SERVICE INFORMATION – 51816

SERVICE INFORMATION – FORBEDRET STAY

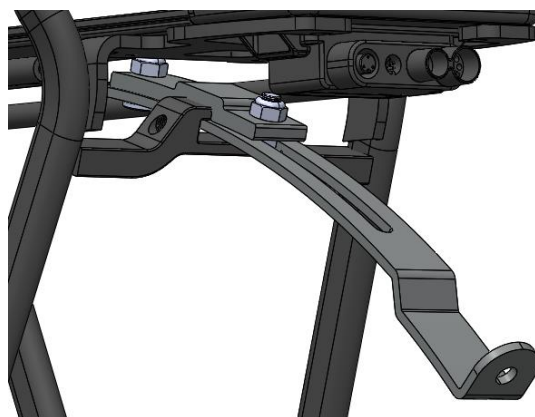
Vi har konstateret at boltene til støttefoden på vores cykler med center motor knækker efter længere brug, da støttefoden ikke er monteret fladt med stellet. **Dette er kun gældende for Winther, Raleigh og Nishiki modeller med Promovec center motor.**

Montering: Placere beslaget mellem stellet og støttefoden inden montering. Spænd skrueerne med locktite
